**CABINA PRIMARIA
“LA STORTA”**

**Realizzazione dei raccordi AT in cavi interrati
da CP La Storta a linea RTN 150 kV
Primavalle-Flaminia/O-Fiano Romano**

(Controdeduzioni alle varianti al tracciato di progetto
proposte dai sigg. Scorsolini e D’Ambrosio)

Figura 1) Proposta di variante n.1.

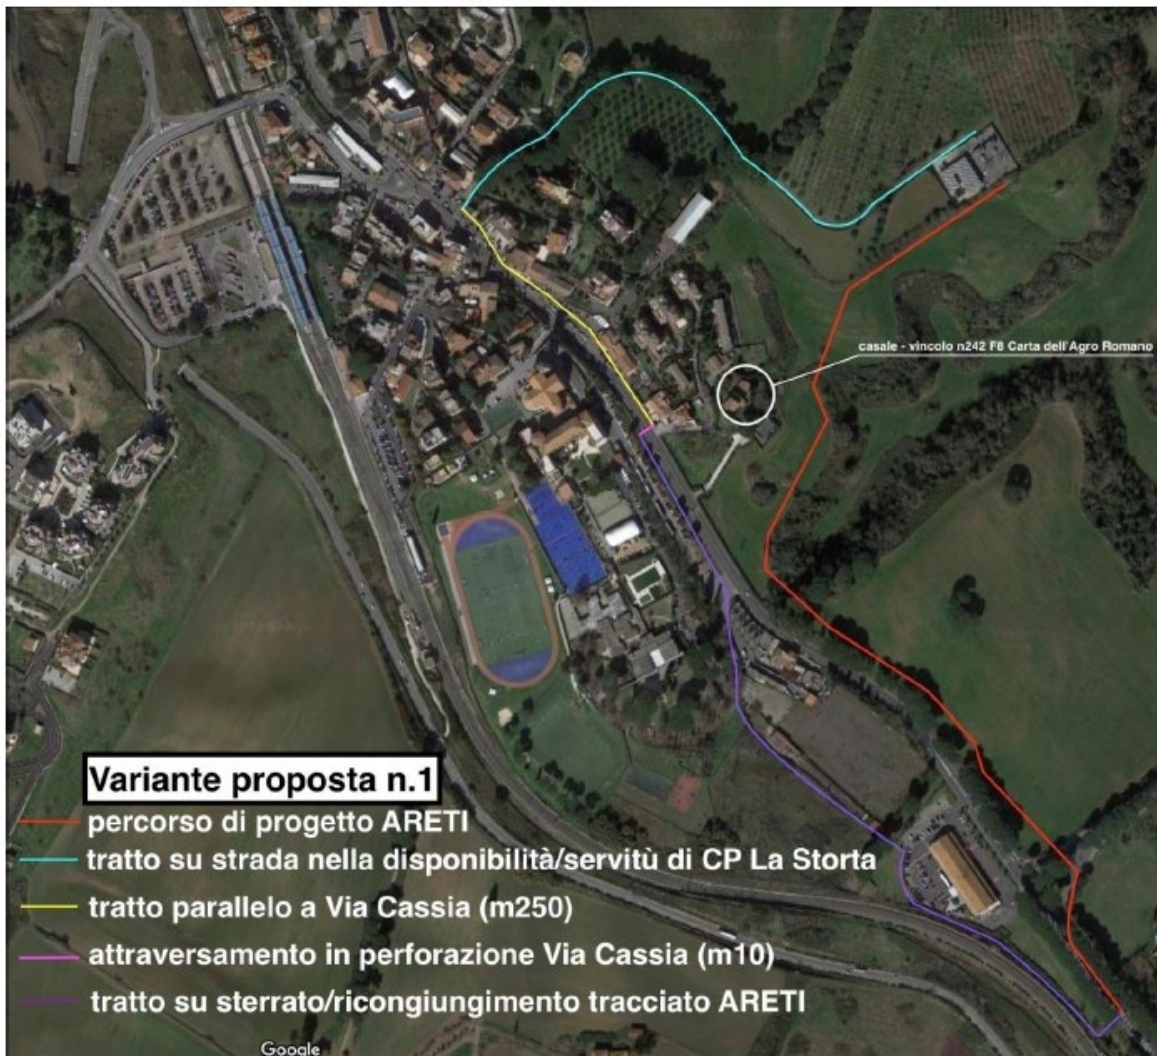
Nella variante n.1, si propone di far transitare le due terne, in uscita dalla CP La Storta, sulla strada di accesso alla CP (percorso ciano Figura 1) per poi proseguire su via Cassia per circa 250 metri sul lato sinistro in direzione Roma (percorso giallo Figura 1), realizzare una perforazione per attraversare la via Cassia (tratto magenta Figura 1) e posizionarsi su terreno privato all’interno di un centro sportivo, attraversare un fondo privato chiuso ed entrare ancora in proprietà privata all’interno dell’area di un’attività commerciale ed infine proseguire all’interno dell’area di rispetto della Ferrovia Roma-Viterbo tra la recinzione di confine e le rotaie, attraversando poi ancora il terreno all’interno dell’attività commerciale (tratto viola Figura 1) e ricollegarsi al tracciato di progetto areti all’altezza di via Andreassi.

La viabilità di accesso alla Cabina Primaria La Storta non risulta idonea alla posa di due nuove terne di cavo AT per i seguenti motivi:

- presenza di numerosi sottoservizi che hanno saturato la sezione stradale utilizzabile, comunque già ridotta dalla presenza di un filare di pini su entrambi i lati della strada (Figura 2). In particolare si rilevano n. 13 linee MT, n. 1 condotta della rete fognaria DN 300 mm, n. 1 condotta della rete idrica DN 100 mm, una condotta Italgas. Inoltre in uscita su via Cassia, si rilevano una condotta fognaria DN 300 mm, una condotta idrica DN 80 mm, una condotta in ghisa DN 300mm e una condotta DN 1200mm dell’acquedotto Paolo,
- presenza di edifici posti a bordo strada in prossimità dell’incrocio con la via Cassia (Figura 3).

Posta l'impossibilità di realizzare il collegamento dalla Cabina Primaria La Storta a via Cassia, utilizzando la via di accesso alla cabina stessa per le motivazioni di cui sopra, risulta irrealizzabile l'intera ipotesi di variante 1. Tuttavia anche i successivi tratti proposti sono caratterizzati da criticità di varia natura che li rendono comunque non idonei alla posa delle due terne di cavi AT oggetto dell'intervento.

In particolare, per la variante 1, nel tratto di 250 m su via Cassia rappresentato in giallo, si rileva la presenza di edifici e attività commerciali che creerebbe ulteriore difficoltà alla posa degli elettrodotti e conseguente maggior disagio in termini di traffico locale e durata del cantiere stesso.

Per quanto riguarda l'attraversamento in perforazione teleguidata (TOC) proposto (tratto magenta) sarebbe irrealizzabile per la presenza in questo tratto di strada di numerosi sottoservizi quali linee MT, una condotta del gas, l'acquedotto Paolo e altri servizi idrici, ed anche a causa della ridotta sezione stradale che non permetterebbe il corretto posizionamento dei mezzi d'opera.

Tale tracciato proseguirebbe poi in proprietà privata, attraversando una struttura sportiva ed un fondo chiuso (Figura 4), per poi posizionarsi all'interno del parcheggio di una struttura commerciale ed infine all'interno della proprietà di RFI, in un'area di rispetto tra la rete di confine e le rotaie della ferrovia Roma –Viterbo (Figura 5). Tali aree risultano difficilmente accessibili ai mezzi d'opera sia durante i lavori che per la ordinaria manutenzione dell'impianto o di intervento urgente in caso di guasto.

La variante 1, qualora realizzabile, comporterebbe un incremento del percorso dei cavi AT di circa 650 metri per ognuna delle due terne, per un totale di **1300 metri** di terna di cavo AT in più, stimabile in termini economici in circa **1300 k€**.

Figura 6) Proposta di variante n.2.

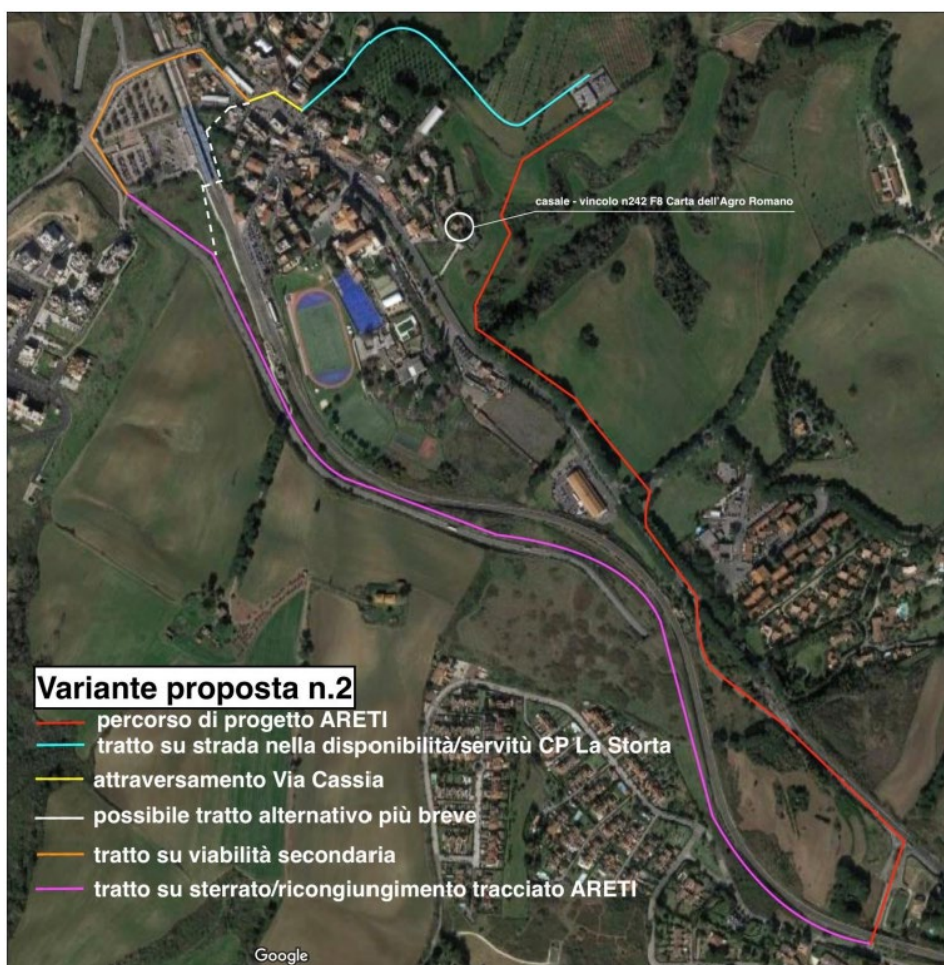
Nella variante n.2 (Figura 6), proposta per evitare il lungo tratto su via Cassia della variante n.1 considerato dalla stessa controparte già fortemente congestionato dal traffico durante tutto l’arco dell’anno, si chiede di far transitare le due terne sempre lungo la strada di accesso verso la CP La Storta (tratto ciano), per poi giungere su via Cassia, attraversarla (tratto giallo), e passando su via della Storta (tratto arancione) posizionarsi su terreno incolto parallelamente alla linea ferroviaria e, dopo un percorso di oltre 1700 metri (tratto in colore magenta) su tracciato sterrato fino a raggiungere il percorso di progetto su via della Torre delle Cornacchie.

La viabilità consolidata di accesso alla Cabina Primaria La Storta non risulta idonea alla posa di due nuove terne di cavo AT per i motivi riportati al paragrafo precedente.

Posta l’impossibilità di realizzare il collegamento dalla Cabina Primaria La Storta a via Cassia, utilizzando la via di accesso alla cabina stessa per le motivazioni di cui sopra, risulta irrealizzabile l’intera ipotesi di variante 2. Tuttavia anche i successivi tratti proposti sono caratterizzati da criticità di varia natura che li rendono comunque non idonei alla posa delle due terne di cavi AT oggetto dell’intervento.

Per la variante 2 risulterebbe inattuabile l’attraversamento della via Cassia per la presenza dei numerosi sottoservizi già descritti; proseguendo sul tracciato proposto si arriverebbe all’attraversamento della linea ferroviaria Roma-Viterbo con la necessità di utilizzare un ponte di attraversamento ferroviario (Figura 7), che risulta predisposto per il passaggio di cavidotti MT (Figura 8), ma inadeguato alla posa di una doppia terna di cavi AT per la mancanza delle infrastrutture necessarie al loro alloggiamento.

Il tracciato proseguirebbe poi per un lungo tratto (colore magenta Figura 6) su percorso sterzato andando ad interessare ulteriori aree private.

La variante 2, qualora realizzabile, comporterebbe un incremento del percorso dei cavi AT di circa 800 metri per ognuna delle due terne, per un totale di **1600 metri** di terna di cavo AT in più, stimabile in termini economici in circa **1600 k€**.

Figura 10) Passaggio tracciato all'interno di officina meccanica e condomini.

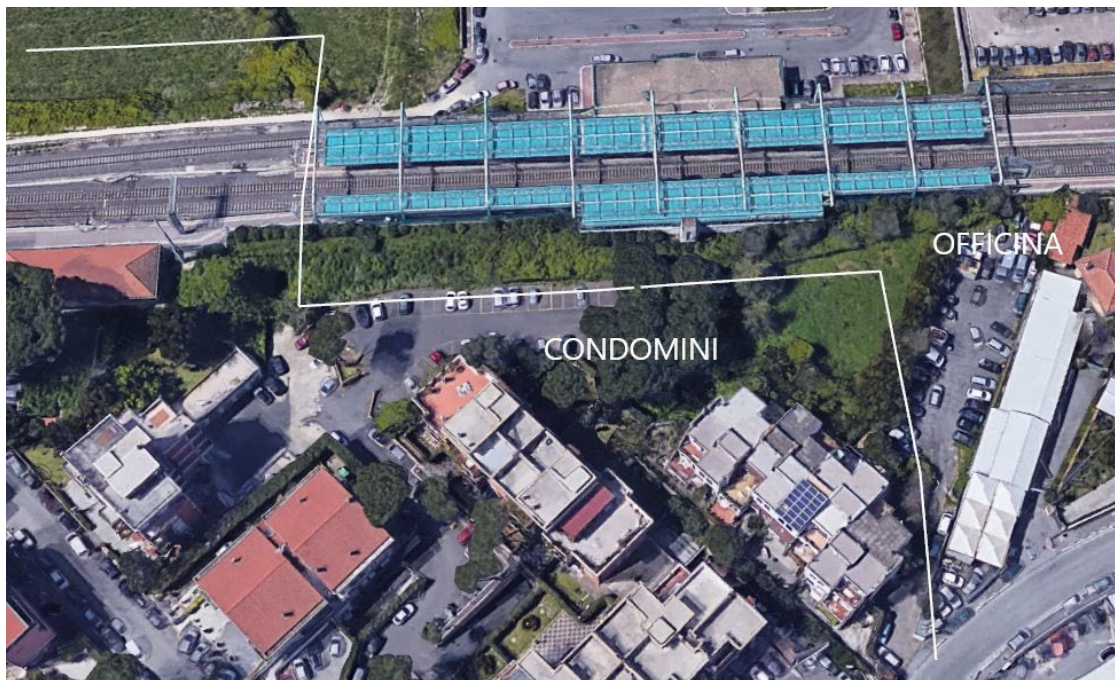
Anche l’ipotesi alternativa di attraversamento della linea ferroviaria in perforazione (ripotata con tratteggio bianco in Figura 6) per un tratto di circa trenta metri (Figura 9), pur prevedendo un tracciato più breve, oltre a comportare un incremento notevole dei costi dell’opera, coinvolgerebbe nuove aree in proprietà privata a destinazione d’uso residenziale e terziario (Figura 10 e 11).

Figura 12) Proposta di variante n.3.

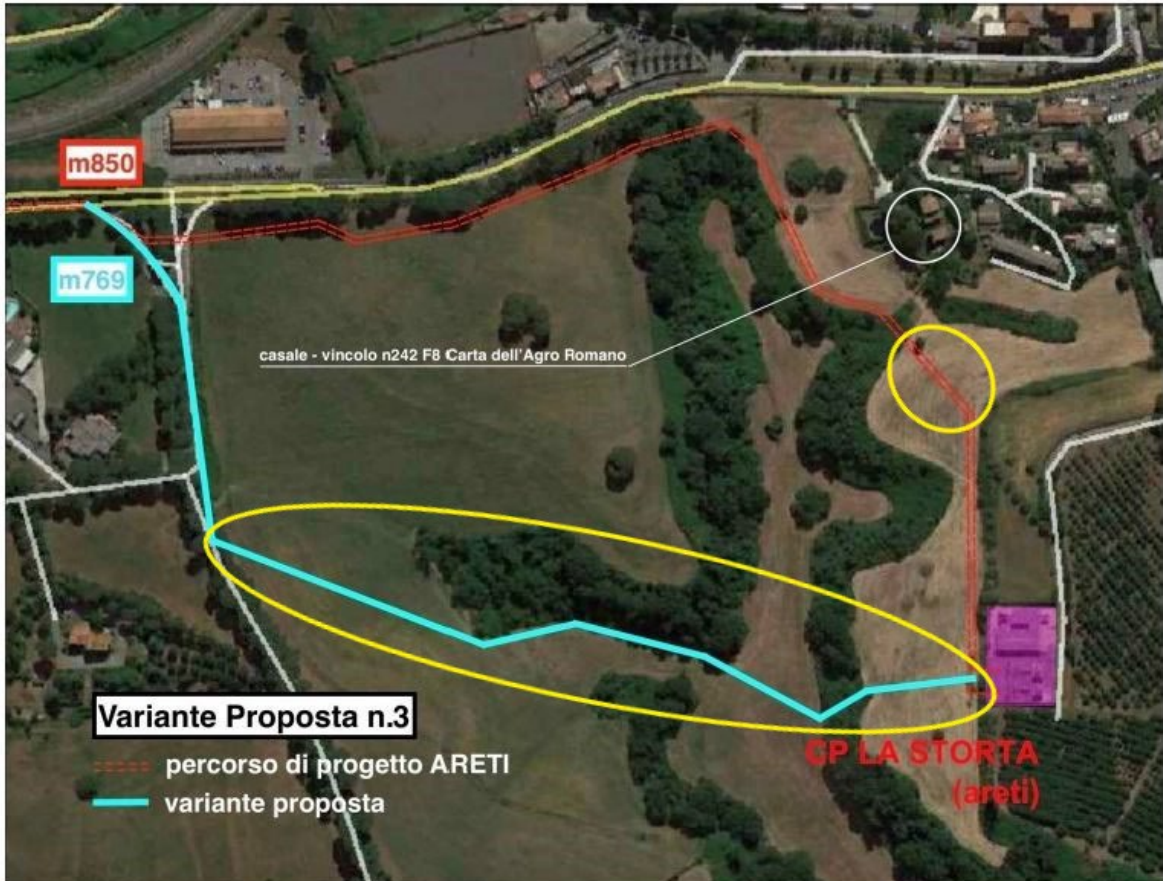
Il tracciato proposto nella variante n.3 (tratto di colore ciano in Figura 12) attraversa lo stesso terreno utilizzato nel progetto areti (tratto rosso) ma in posizione centrale rispetto allo stesso terreno agricolo.

Il tracciato areti si colloca infatti lungo il confine naturale delle proprietà e dell’area boscata, caratterizzato da dislivelli costanti facilmente gestibili e su tracciato più agevole e sicuro per il passaggio dei mezzi d’opera, la posa dei cavi e la loro manutenzione ordinaria. L’unico tratto in attraversamento dello stesso misura circa 80 metri (tratto rosso cerchiato giallo in Figura 12) e sarà realizzato in trivellazione orizzontale controllata (TOC) ad una profondità tale da rendere possibile qualsiasi attività attualmente presente di coltivazione, piantumazione e aratura a quota compatibile, salvo la piantumazione di essenze ad alto fusto.

Di contro, la variante n. 3 proposta, taglia letteralmente in due il fondo interessato e l’area boscata, per una lunghezza di circa 500 metri (tratto ciano cerchiato giallo in Figura 12).

L’accorciamento di 81 metri del tracciato di posa indicato nella variante n.3 (Figura 12) rispetto al progetto areti, non apporterebbe alcun vantaggio in termini economici per il maggior costo dovuto alle opere necessarie alla realizzazione delle piste di accesso e per l’eventuale TOC che sarebbe molto più lunga, data l’orografia del terreno.

Figura 15) Profilo terreno percorso variante n.3.

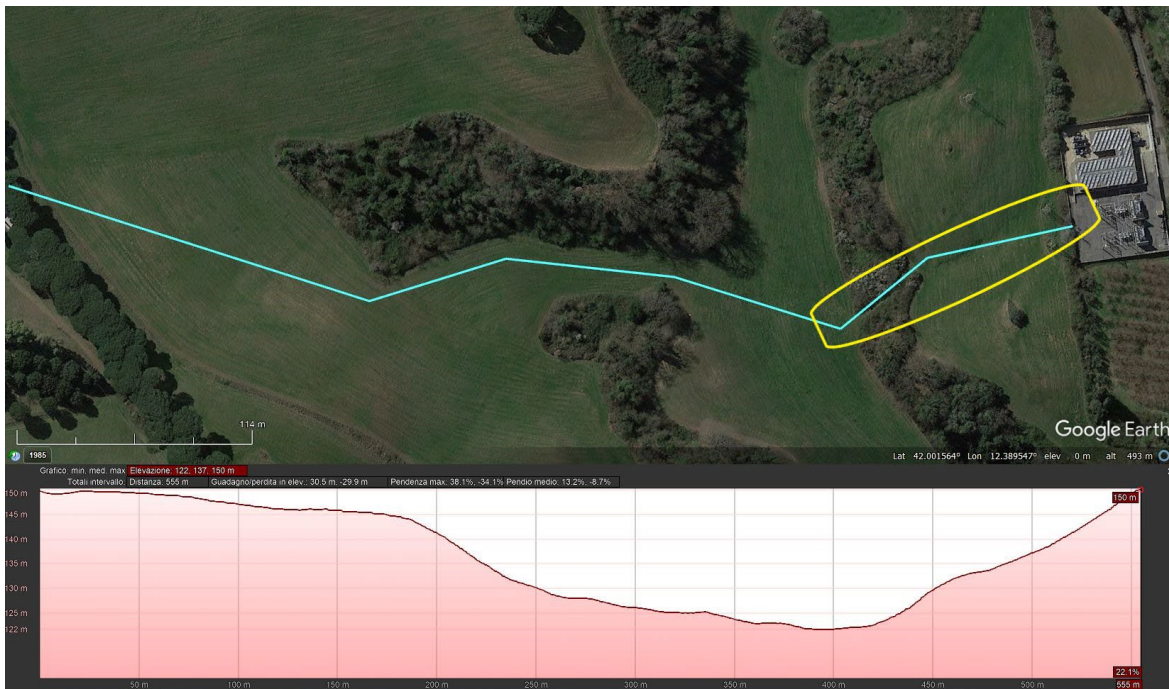
Per far giungere i mezzi d’opera lungo il tracciato di variante proposto, data l’orografia del terreno, come sopra accennato, caratterizzata da una importante depressione (Figura 15), sarebbe necessario realizzare una pista d’accesso su materiale consolidato, che taglierebbe di fatto in due il fondo, e che dovrebbe assumere carattere permanente per l’accesso dei mezzi in caso di manutenzione del cavo o di intervento urgente in caso di ripristino su guasto.

Infine, l’eccessiva pendenza del percorso caratterizzata dall’importante salto di quota della scarpata ove insiste l’area boscata e le caratteristiche alluvionali del terreno, non consentirebbe il passaggio dei mezzi d’opera. Tale percorso tra l’altro (cerchiato in colore giallo nella Figura 15), si svilupperebbe all’interno di una conca creata naturalmente dal terreno per il deflusso delle acque piovane verso il fosso di San Sebastiano (vedere anche Figura 17), con conseguenze certe di dilavamento dei materiali di posa dei due cavi AT.
